# 羽田地区防災街区整備地区計画 案のあらまし

## ●地区計画案の原案からの変更点について

原案から案への修正箇所について

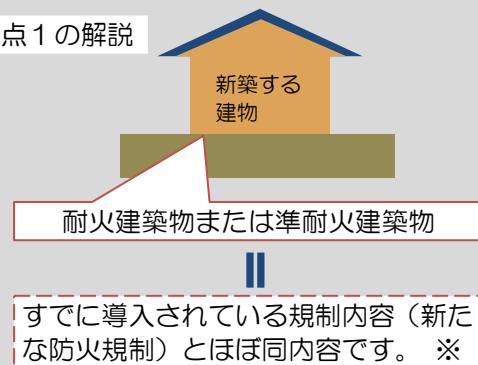
### 変更点 1

耐火建築物または準耐火建築物としなければならない規定を追加…バス通り・重点整備路線沿道で、建替え助成金を導入できるように追加しました。

### 変更点 2

⑤壁面の位置の制限について、「道路中心から3m」→「**計画**道路中心から3m」に修正…区の事業により道路拡幅する範囲と分かるように表現を修正しました。

### ⑤壁面の位置の制限

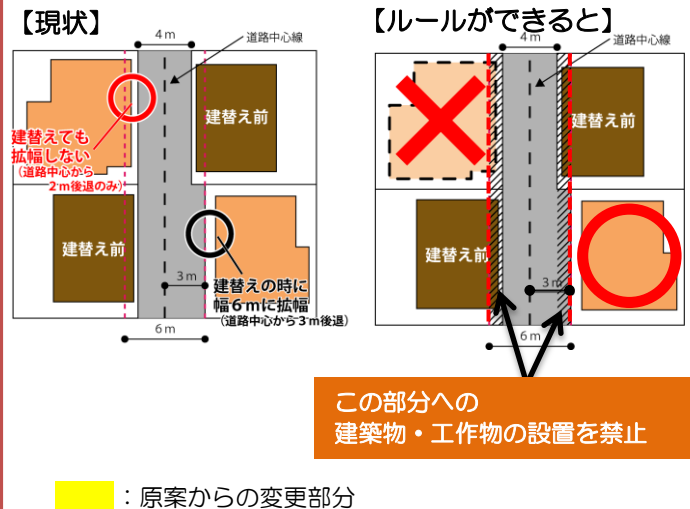
重点整備路線沿道において、道路幅員6mが確保できるよう、沿道に壁面の位置（**計画**道路中心から3m）を定めます。
